CONSIGLIO SUPERIORE DEI LAVORI PUBBLICI
SEGRETERIA GENERALE

OGGETTO: Aff. n. 52/2017 - Cassa di espansione del torrente Baganza nei comuni di Felino, Sala Baganza, Collecchio e Parma (PR) n. arch. 1839. Progetto definitivo 2016. Integrazioni luglio/agosto 2017 - Trasmissione copia parere.

Consiglio Superiore dei Lavori Pubblici
Assemblea Generale

OGGETTO: Cassa di espansione del torrente Baganza nei comuni di Felino, Sala Baganza, Collecchio e Parma (PR) n. arch. 1839. Progetto definitivo 2016. Integrazioni luglio/agosto 2017.

Figura 2 - Manufatto 'A' – Conci con luci sotto battente – Verifica a scorrimento al variare della accelerazione sismica, con invaso a q. 143,70 m s.l.m.

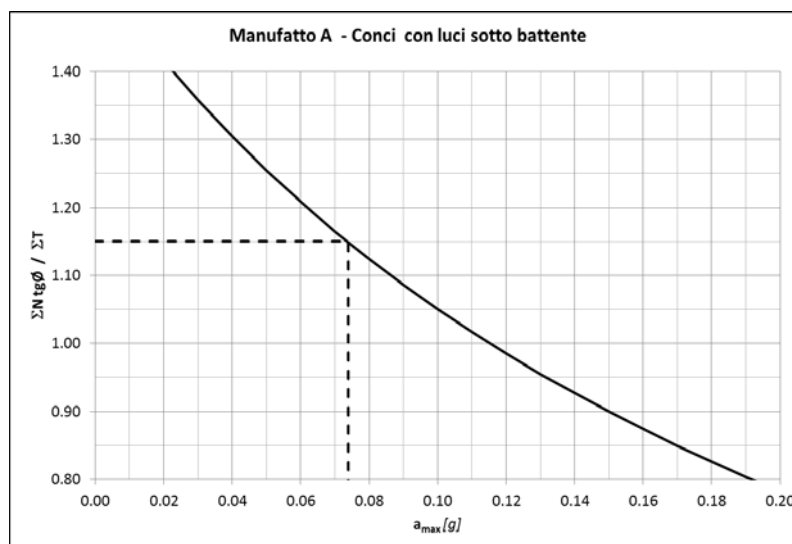
Nelle verifiche sismiche si chiarisca l'utilizzo della accelerazione spettrale (o spettrali se si considerano più modi) visto che l'accelerazione di ancoraggio risulterebbe l'unica presa in considerazione. In particolare nell'analisi dinamica a spettro di risposta non risulta considerata la "Ey".

Tabella 2 – Manufatto 'A' – Conci con luci sotto battente – Verifica a scorrimento al variare della accelerazione sismica, con invaso a q. 143,70 m s.m.

Figura 12 – Andamento del fattore di sicurezza alla liquefazione

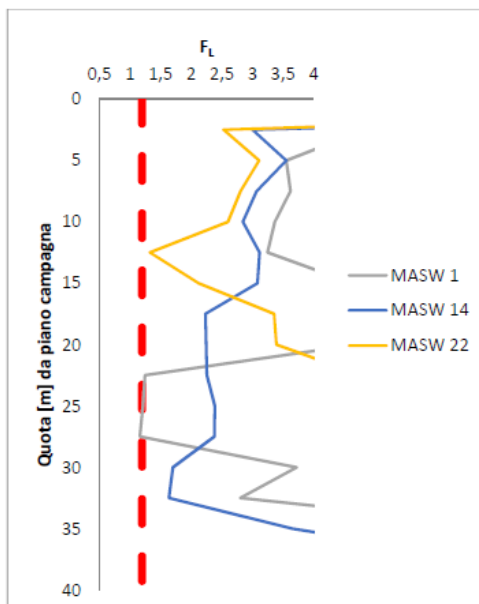
Anche rispetto alla richiesta di verifiche a liquefazione del "corpo diga", il progettista, ha esplicitato con dettaglio gli aspetti sulla base dei quali viene omessa la verifica. Si ritiene pertanto che la risposta sia considerabile esaustiva, contenendo il grado di approfondimento richiesto.

In Figura 12 si riportano i valori di F_L , da cui non si riscontrano particolari livelli di terreno soggetti al rischio di liquefazione.

Con riferimento alle verifiche a liquefazione del “corpo diga” preme sottolineare quanto segue: gli argini sono previsti con materiale selezionato (vedi paragrafo 5 della relazione geotecnica del progetto definitivo) messi in opera in strati di spessore non superiore a 30 cm con grado di costipamento minimo pari a 95% del massimo ottenuto con la prova proctor Standard. Si tratta, quindi, di materiale con un buon contenuto di fino (superiore al 25%) e con un buon grado di addensamento.
